**OGGETTO: [ID\_VIP: 4400] Verifica di ottemperanza: prescrizione n. A.1 - Elettrodotto 380 kV Cassano-Chiari. Riqualficazione a 380 kV dell'elettrodotto aereo 'Cassano Ric. Ovest Brescia' nella tratta compresa tra le stazioni elettriche di Cassano D'Adda e Chiari ed opere connesse. Decreto di compatibilità ambientale n. 46 del 19/02/2018. Notifica provvedimento.**

**Progetto** [ID: 2778] Elettrodotto 380 kV Cassano-Chiari. Riqualficazione a 380 kV dell'elettrodotto aereo 'Cassano Ric. Ovest Brescia' nella tratta compresa tra le stazioni elettriche di Cassano D'Adda e Chiari ed opere connesse. Decreto di compatibilità ambientale n. 46 del 19/02/2018

**Procedimento** Verifica di ottemperanza: prescrizione n. A.1

Parere n. 2938 del 01/02/2019

Figura 1: estratto tavola Pr.2.2.V. del Piano delle Regole del P.G.T. vigente

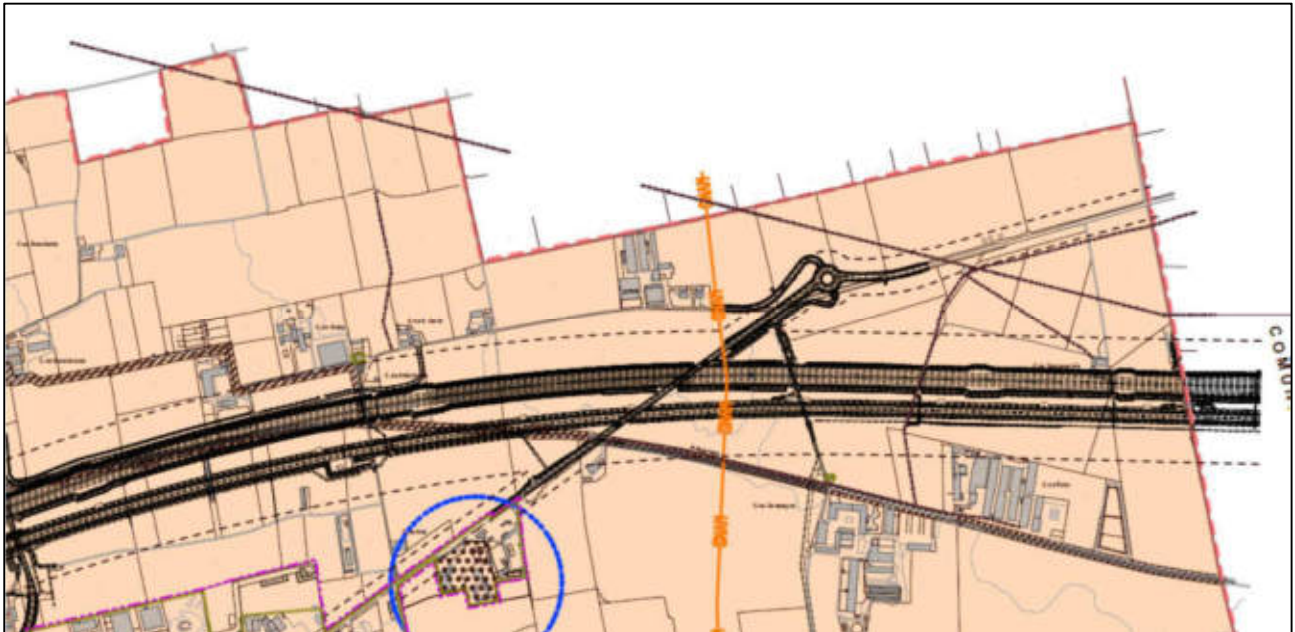
dell'opera di cui all'oggetto in relazione alla prescrizioni dello strumento urbanistico vigente (Variante Generale 03/2016 del Piano di Governo del Territorio) del Comune di Antegnate (BG).

A miglior specifica di quanto sopra si allegano estratti della tavola Pr.2.2.V. "Piano delle Regole - Progetto: vincoli sovraordinati" (identificazione elettrodotto e legenda) relativi alla variante Generale 03/2016 al P.G.T.
